广西鱼峰集团水泥有限公司柳州市太阳村镇水  
牯山矿区水泥用石灰岩矿  
矿山地质环境保护与土地复垦方案

**广西鱼峰集团水泥有限公司柳州市太阳村镇水牯山矿区水泥用石灰岩矿  
矿山地质环境保护与土地复垦方案  
审查意见**

## 关于《广西鱼峰集团水泥有限公司柳州市太阳村镇水牯山矿区水泥用石灰岩矿矿山地质环境保护与土地复垦方案》评审意见的修改说明

图 2.4-6 矿区构造图

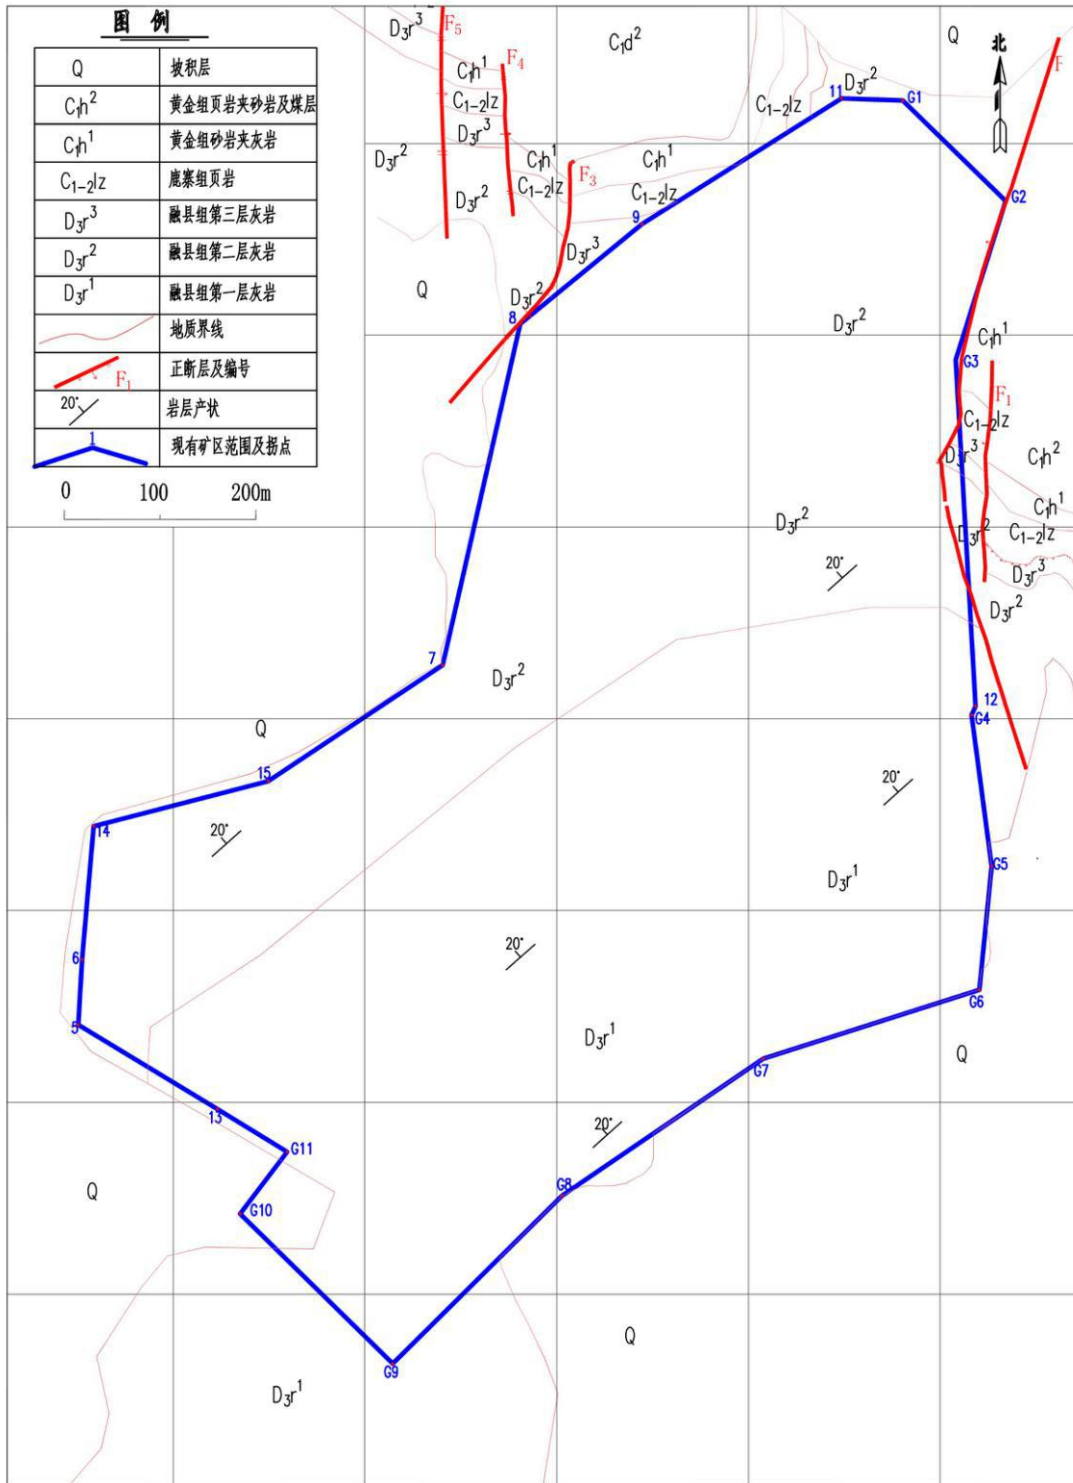
15. P46，矿区地质构造建议补充构造纲要图。

修改说明：根据意见补充图 2.4-6 矿区构造图。见 p48。

图 6.3-1 露天采场（城市）回填边坡及挡土墙示意图

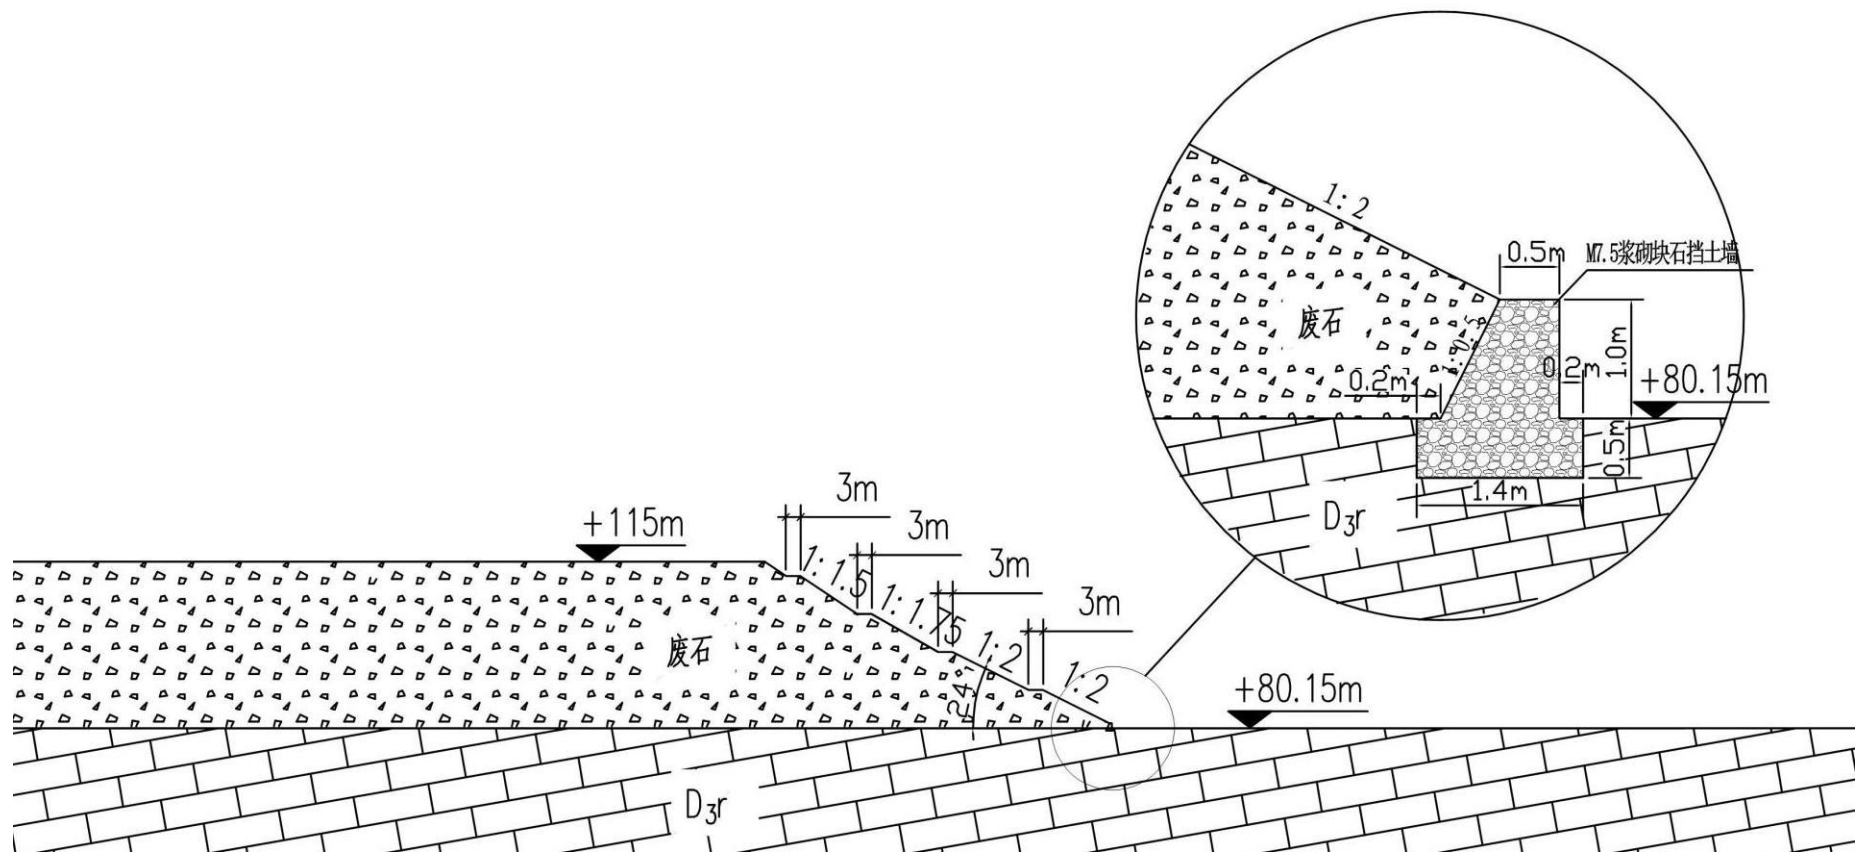
(8)、P139 “6.3.2.3 露天采场（城市）复垦工程设计” 补充废石回填密实度、粒径要求，并进一步论证填方边坡的稳定性。

8. P139 “6.3.2.3 露天采场(城市)复垦工程设计” 补充废石回填密实度、粒径要求, 并进一步论证填方边坡的稳定性。

修改说明: 回填废石粒径应 <400mm, 回填后进行分层压实, 压实系数不小于 0.95, 回填边界边坡 8m 高设置一个安全台阶, 台阶宽 3m, 从底部开始各个台阶坡比按 1: 2、1: 2、1: 1.75、1: 1.5 和 1: 1.5 进行排筑, 从底部开始各个台阶边坡角分别为 27°、27°、30°、34° 和 34°, 回填最终边坡角 24°, 其均小于灰岩碎石平均自然安息角 35°。并在坡脚底部设置浆砌 M7.5 砂浆块石挡土墙, 露天采场(城市)回填边坡及挡土墙示意图详见图 6.3-1。见 p143-144。
